まとめ資料変更箇所リスト

資料名 : 重大事故等対処設備について
章/項番号: 2.1.2 耐震設計の基本方針

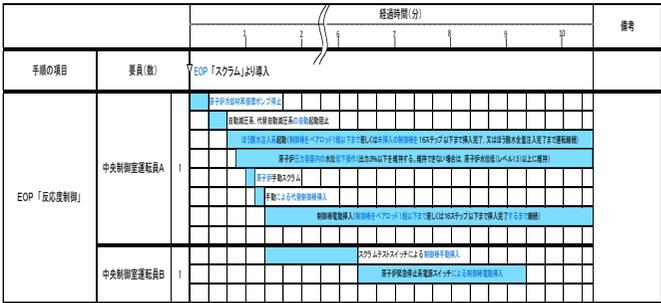
No.	章番号	ページ番号	変更後	変更前	変更理由
23	3.1.2.2.3.2	添 3.1-20	なお、ABWRの原子炉冷却材再循環ポンプは慣性が小さく、10台全台同時に停止させると冷却能力の低下を招くことから、原子炉圧力高又は原子炉水位低(レベル3)の信号により、原子炉冷却材再循環ポンプ4台を自動停止し、原子炉水位低(レベル2)の信号により、原子炉冷却材再循環ポンプ6台を自動停止する設計とする。	なお、ABWRの原子炉冷却材再循環ポンプは慣性が小さく、10台全台停止させると冷却能力の低下を招くことから、原子炉圧力高又は原子炉水位低(レベル3)の信号により、原子炉冷却材再循環ポンプ4台を自動停止し、原子炉水位低(レベル2)の信号により、原子炉冷却材再循環ポンプ6台を自動停止する設計とする。	⑤
24	3.1.2.2.3.2	添 3.1-21	代替冷却材再循環ポンプ・トリップ機能は、検出器から原子炉冷却材再循環ポンプ可変周波数電源装置(停止に必要な部位)まで多重化された原子炉緊急停止系とは独立した構成となっており、地震、火災、溢水等の主要な共通要因によって同時に機能を損なわない設計とする。	代替冷却材再循環ポンプ・トリップ機能は、検出器から原子炉冷却材再循環ポンプ可変周波数電源装置(停止に必要な部位)まで原子炉緊急停止系とは独立した構成となっており、地震、火災、溢水等の主要な共通要因によって同時に機能を損なわない設計とする。	⑤
25	3.1.2.2.3.2	添 3.1-21	代替冷却材再循環ポンプ・トリップ機能の論理回路はアナログ回路であるが、多重化された原子炉緊急停止系の論理回路はデジタル回路で構築されており、多様性を有する設計とする。	代替冷却材再循環ポンプ・トリップ機能の論理回路はアナログ回路であるが、原子炉緊急停止系の論理回路はデジタル回路で構築されており、多様性を有する設計とする。	⑤
26	3.1.2.2.3.2	添 3.1-21	多重化された原子炉緊急停止系と代替冷却材再循環ポンプ・トリップ機能の電源は、遮断器又はヒューズによる電気的な分離をすることで多重化された原子炉緊急停止系と共通要因によって同時に機能が損なわれない設計とする。	原子炉緊急停止系と代替冷却材再循環ポンプ・トリップ機能の電源は、遮断器又はヒューズによる電気的な分離をすることで原子炉緊急停止系と同時に機能を損なわれない設計とする。	⑤

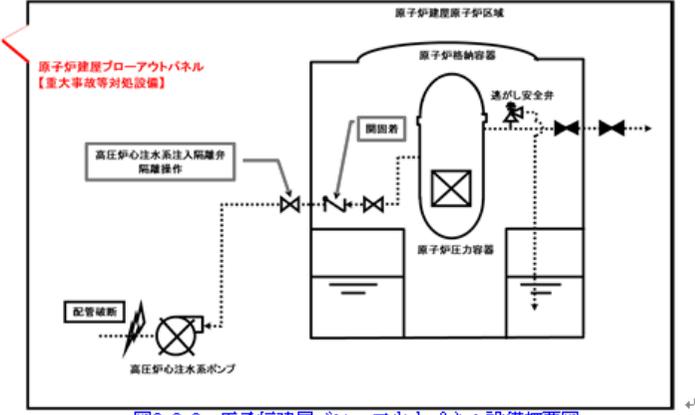
No.	章番号	ページ番号	変更後	変更前	変更理由
43	3.3.2.4.3.2	添 3.3-48	<p>高圧窒素ガスボンベは、地震、津波、その他自然現象又は故意による大型航空機の衝突その他のテロリズムによる影響、設計基準事故対処設備及び重大事故等対処設備の配置その他の条件を考慮し、原子炉格納容器内の多重化された逃がし弁機能用アキュムレータ及び自動減圧機能用アキュムレータと位置的分散を図り、原子炉建屋地上4階(原子炉建屋内の原子炉区域外)に分散して保管する。</p>	<p>高圧窒素ガスボンベは、津波、その他自然現象による影響(風(台風)、竜巻、積雪、低温、落雷、火山の影響、森林火災、降水、生物学的事象)及び外部人為事象(近隣工場等の火災又は爆発、有毒ガス)に対して、外部からの衝撃による損傷の防止が図られた原子炉建屋の二次格納施設外に保管する。</p> <p>また、設計基準事故対処設備である多重化されたアキュムレータ(逃がし弁機能用、自動減圧機能用)と原子炉格納容器内外で位置的分散を図るとともに、複数箇所に保管及び設置する。</p>	⑤
44	3.3.2.4.3.2	添 3.3-48	<p>高圧窒素ガスボンベは、原子炉建屋地上4階(原子炉建屋内の原子炉区域外)に分散して保管及び設置しており、想定される重大事故等時においても、保管場所から設置場所までの運搬経路について、設備の運搬及び移動に支障をきたすことのないよう、迂回路も考慮して複数の屋内アクセスルートを確認する。(『可搬型重大事故等対処設備保管場所及びアクセスルートについて』参照)</p>	<p>高圧窒素ガスボンベの運搬経路は、津波、その他自然現象による影響(風(台風)、竜巻、積雪、低温、落雷、火山の影響、森林火災、降水、生物学的事象)及び外部人為事象(近隣工場等の火災又は爆発、有毒ガス)に対して、外部からの衝撃による損傷の防止が図られた原子炉建屋の二次格納施設外に確保し、地震時の迂回路も考慮して複数の屋内アクセスルートを確認する。(『可搬型重大事故等対処設備保管場所及びアクセスルートについて』参照)</p>	⑤
45	3.3.2.5.1	添 3.3-50	<p>3.3.2.5 原子炉建屋ブローアウトパネル 3.3.2.5.1 設備概要 原子炉建屋ブローアウトパネルは、格納容器バイパス(インターフェイスシステムLOCA)発生時に、原子炉冷却材が原子炉建屋原子炉区域内へ漏えいして蒸気となり、原子炉建屋原子炉区域内の圧力が上昇した場合において、原子炉建屋原子炉区域内の減圧及び環境改善をすることを目的として使用する。 本設備は、止め板等で構成し、運転員による開放操作を行うことなく、原子炉建屋原子炉区域内と外気との差圧が開放設定圧力に到達した時点で自動的に開放することで、原子炉建屋原子炉区域内の減圧及び環境改善が可能な設計とする。これにより、原子炉建屋原子炉区域内の減圧及び環境改善をすることで、格納容器バイパス(インターフェイスシステムLOCA)発生時に高圧炉心注水系注入隔離弁を現場操作により閉止することが可能となる。 原子炉建屋ブローアウトパネルに関する設備概要図を図3.3-9に、重大事故等対処設備一覧を表3.3-23に示す。</p>	—	②(ブローアウトパネルのSA設備化)

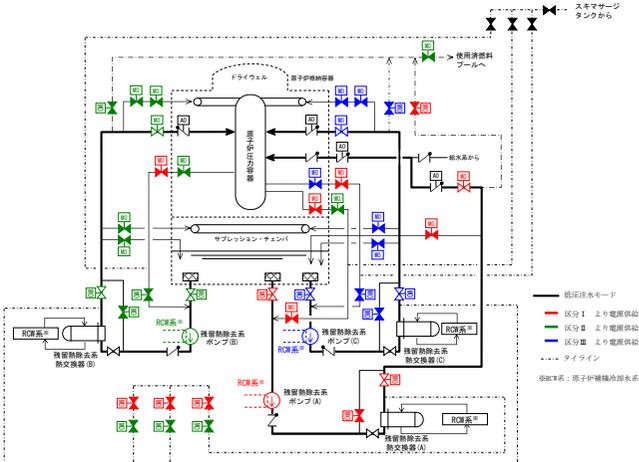
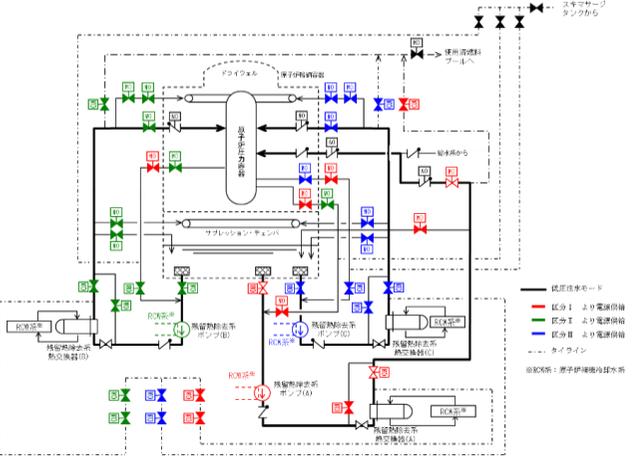
No.	章番号	ページ番号	変更後	変更前	変更理由
39	3.4.2.2.4.2	添 3.4-33,34	<p>低圧代替注水系(可搬型)の可搬型代替注水ポンプ(A-2級)の接続箇所は、代替格納容器スプレイ冷却系(可搬型)、格納容器下部注水系(可搬型)、燃料プール代替注水系及び復水貯蔵槽への水の供給にも使用することができるよう、可搬型代替注水ポンプ(A-2級)から来るホースと接続口について、簡便な接続方式である結合金具にすることに加え、接続口の口径を75A又は65Aに統一し、75A/65Aの接続治具を配備しておくことで確実に接続ができる設計とする。また、6号及び7号炉が相互に使用することができるよう、可搬型代替注水ポンプ(A-2級)から来るホースと接続口について、ホースと接続口を簡便な接続方式である結合金具にすることに加え、接続口の口径を75A又は65Aに統一し、75A/65Aの接続治具を配備しておくことで確実に接続ができる設計とする。(47-7)</p>	<p>低圧代替注水系(可搬型)である可搬型代替注水ポンプ(A-2級)の接続箇所は、格納容器下部注水系(可搬型)、復水貯蔵槽への供給にも使用することができるよう、可搬型代替注水ポンプ(A-2級)から来るホースと接続口について、簡便な接続方式である結合金具にすることに加え、接続口の口径を75A又は65Aに統一し、75A/65Aのレデューサを配備しておくことで確実に接続ができる設計とする。また、6号及び7号炉が相互に使用することができるよう、可搬型代替注水ポンプ(A-2級)から来るホースと接続口について、ホースと接続口を簡便な接続方式である結合金具にすることに加え、接続口の口径を75A又は65Aに統一し、75A/65Aのレデューサを配備しておくことで確実に接続ができる設計とする。(47-7-1～5)</p>	<p>①(TBP対応に伴う代替格納容器スプレイ冷却系(可搬型)の追加) ⑤</p>
40	3.4.2.2.4.2	添 3.4-35	<p>低圧代替注水系(可搬型)である可搬型代替注水ポンプ(A-2級)は、地震、津波その他の自然現象又は故意による大型航空機の衝突その他のテロリズムによる影響、設計基準事故対処設備及び重大事故等対処設備の配置その他の条件を考慮し、残留熱除去系ポンプ、低圧代替注水系(常設)である復水移送ポンプと位置的分散を図り、発電所敷地内の高台の荒浜側高台保管場所及び大湊側高台保管場所並びに5号炉東側第二保管場所に分散して保管する。(47-8)</p>	<p>低圧代替注水系(可搬型)である可搬型代替注水ポンプ(A-2級)は、地震、津波その他の自然現象又は故意による大型航空機の衝突その他のテロリズムによる影響、設計基準事故対処設備及び重大事故等対処設備の配置その他の条件を考慮し、残留熱除去系ポンプ、低圧代替注水系(常設)である復水移送ポンプと位置的分散を図り、発電所敷地内の高台の荒浜側高台保管場所及び大湊側高台保管場所に分散して保管する。(47-8-1,2)</p>	<p>①(TBP対応に伴う保管場所の追加)</p>

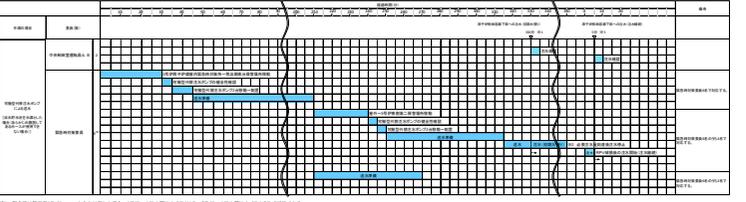
No.	章番号	ページ番号	変更後	変更前	変更理由
41	3.8.2.2.4.1	添 3.8-30	 <p>図3.8-4 格納容器下部注水系(可搬型)による原子炉格納容器下部への注水 タイムチャート(1/2) *</p>	 <p>図3.8-4 格納容器下部注水系(可搬型)によるタイムチャート *</p>	②(水源運用変更)
42	3.8.2.2.4.1	添 3.8-30	 <p>図3.8-5 格納容器下部注水系(可搬型)による原子炉格納容器下部への注水 タイムチャート(2/2) *</p>	—	②(水源運用変更)
43	3.8.2.2.4.1	添 3.8-31	<p>(ii)適合性 基本方針については、「2.3.1 多様性、位置的分散、悪影響防止等」に示す。</p> <p>格納容器下部注水系(可搬型)の可搬型代替注水ポンプ(A-2級)は、通常時は接続先の系統と分離して保管することで、他の設備に悪影響を及ぼさない運用とする。放射性物質を含む系統と含まない系統を区分するため、接続口は、全閉隔離する設計とする。</p> <p>また、格納容器下部注水系(可搬型)を用いる場合は、弁操作等によって、通常時の系統構成から重大事故等対処設備としての系統構成とすることで、他の設備に悪影響を及ぼさない設計とする。</p> <p>可搬型代替注水ポンプ(A-2級)は、用具や輪留めによる固定等をすることで、他の設備に悪影響を及ぼさない設計とする。</p> <p>可搬型代替注水ポンプ(A-2級)は、飛散物となって他の設備に悪影響を及ぼさない設計とする。(51-4, 51-5)</p>	<p>(ii)適合性 基本方針については、「2.3.1 多様性、位置的分散、悪影響防止等」に示す。</p> <p>格納容器下部注水系(可搬型)の可搬型代替注水ポンプ(A-2級)は、通常時は接続先の系統と分離された状態で保管することで、他の設備に悪影響を及ぼさない運用とする。放射性物質を含む系統と含まない系統を区分するため、接続口は、全閉隔離する設計とする。</p> <p>また、格納容器下部注水系(可搬型)を用いる場合は、弁操作等によって、通常時の系統構成から重大事故等対処設備としての系統構成とすることで、他の設備に悪影響を及ぼさない設計とする。(51-4-2,4)</p>	⑤
